# Technická informace

## CAN #142

### Galaxy RIO C072

### nastavení propojek

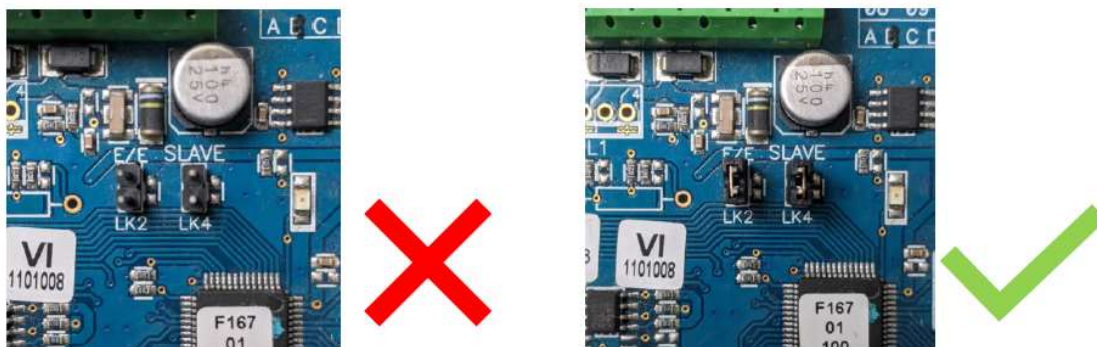
Tato poznámka pro zákazníky popisuje problém s propojkami Galaxy RIO (C072) Galaxy RIO byly dodány s propojkami LK2 a LK4 na desce plošných spojů ve stavu rozpojeno. Týká se pouze výrobků vyrobených v roce 2021.

Pokud jsou odstraněny propojky LK2 a LK4, RIO je nakonfigurováno pro samostatnou funkci, která není kompatibilní s připojením k ústředně Galaxy. Registrace RIO v této konfiguraci má za následek to, že nelze nastavit programem ústředny korektní funkci expanderu.

**POZNÁMKA:** Pokud je do systému přidán RIO s LK2 a LK4 rozpojenými, odeberte jej ze systému (odpojit napájení RIO, vymazat za systému) a znovu jej přidejte s předem připravenými propojkami.
